Bulletin de garantie

97-01

Date: **Janvier 1997**
 Section **23**
 Sujet: **ERRATUM DANS LE NUMÉRO DE SÉRIE DES VÉHICULES 1997**
 Application:

FIGURE 1: LOCALISATION DE LA PLAQUE SUR LES VÉHICULES XL ET H3

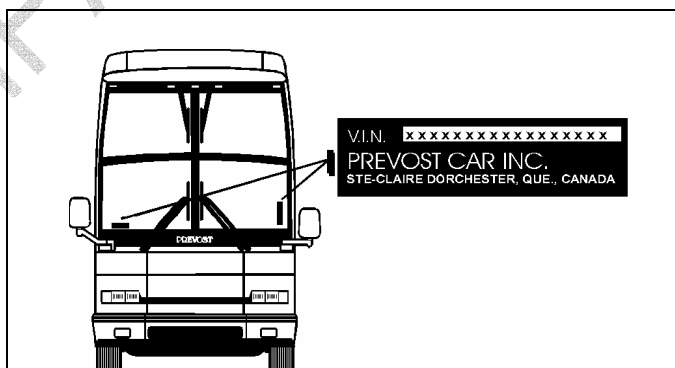
1. Enlever la mauvaise plaque du NIV(Fig. 1).
 Pour les véhicules H3, elle est située dans le coin gauche du pare-brise inférieur.
 Pour les véhicules XL, elle est située dans le coin droit du pare-brise inférieur.

3. Installer les nouvelles plaques aux mêmes endroits que les anciennes.
5. **Renvoyer les mauvaises plaques, la feuille de certification de campagne de rappel et le formulaire A.F.A par courrier recommandé à la compagnie Prévost Car Inc. à l'attention de Martin Normand.**

FIGURE 2: LOCALISATION DU CERTIFICAT DU MINISTÈRE DES TRANSPORTS

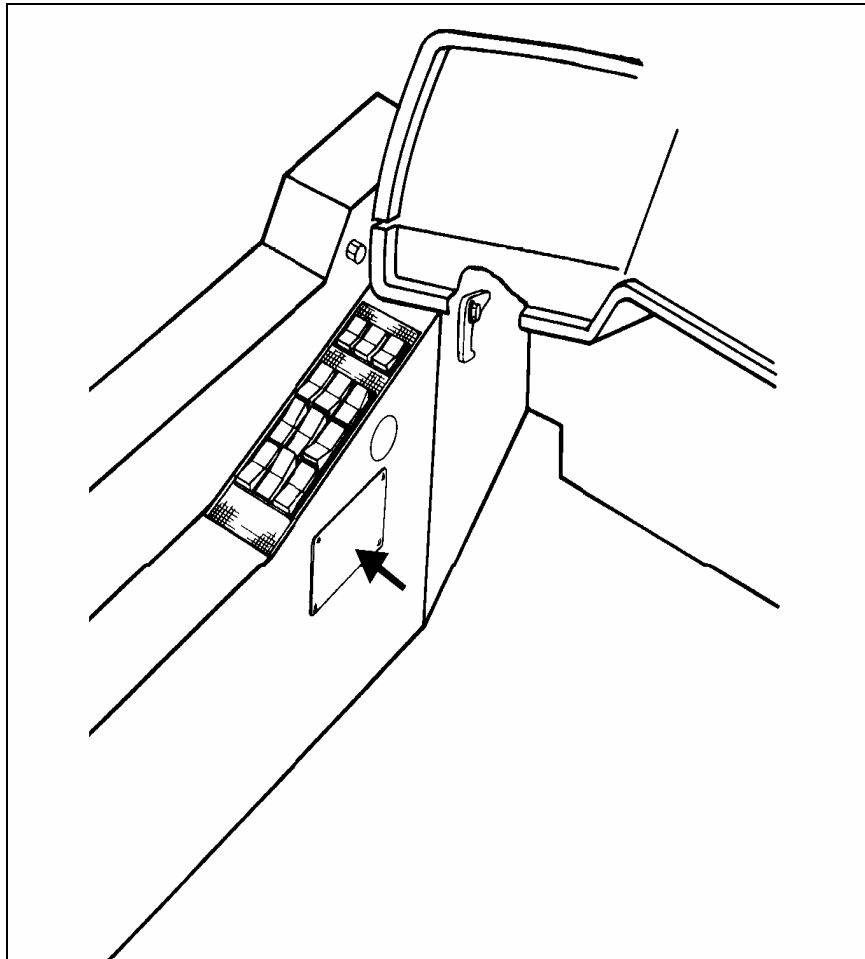
-
2. Enlever la mauvaise plaque de certification située sur le mur à côté du siège du conducteur (Fig. 2).
